SEA Ref. 26/22
S/Ref. 14-0167-00090.5/2022

Mediante escrito de referencia en el Registro General de esta Consejería N° 14/013902.9/25 de fecha de entrada en el Área de Evaluación Ambiental 14 de abril de 2025, por el que Área de Minas e Instalaciones de Seguridad remite el Plan de Restauración del proyecto de explotación del recurso minero de la sección A), arena y grava, denominado "ROMÁN", A010, promovido por SODIRA IBERIA, S.L. en el término municipal de San Martín de la Vega, de acuerdo con lo establecido en el artículo 5.1 del Real Decreto 975/2009, de 12 de junio, sobre gestión de los residuos de las industrias extractivas y de protección y rehabilitación del espacio afectado por actividades mineras, procede señalar cuanto sigue:

Fuente: Documento Ambiental

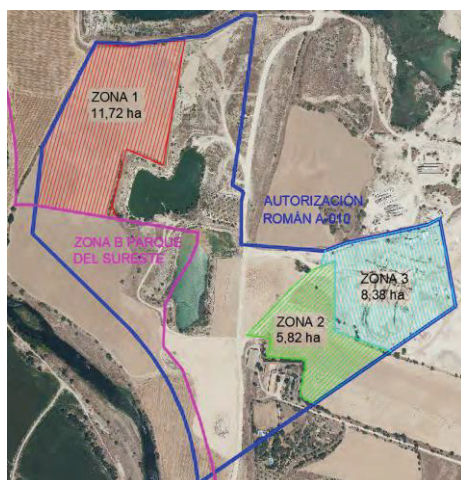
El Plan de Restauración presentado solo afecta a las zonas 1, 2 y 3 de la citada explotación minera. El resto de los terrenos incluidos en la autorización de aprovechamiento serán restaurados conforme a un Plan de Restauración aprobado en 2014.

Para efectuar las labores de restauración se cuenta con un volumen de 1.979.575 m³ de estéril. De acuerdo con los cálculos incluidos en el Plan de Restauración, el promotor indica que puede acometer la restauración de las tres zonas sin aporte de materiales del exterior, de tal manera que se pueden conformar los taludes finales perimetrales hasta alcanzar una pendiente de 1 (V): 3 (H) de las tres zonas.

Con el excedente de estériles se rellenará la zona 1 hasta alcanzar la cota de 511 m.s.n.m. Dado que no hay materiales suficientes, las zonas 2 y 3 se quedarán hasta la cota de explotación (502 m.s.n.m.). No obstante, en los perfiles incluidos en la página 224 del Plan de Restauración, se establece la cota de restauración en 515 m.s.n.m. para las zonas 1 y 2.

A este respecto se entiende que el promotor, efectuará el relleno de dichas zonas con materiales externos, por lo que se deberá cumplir lo establecido en el punto 8.3 del Informe

de Impacto Ambiental.
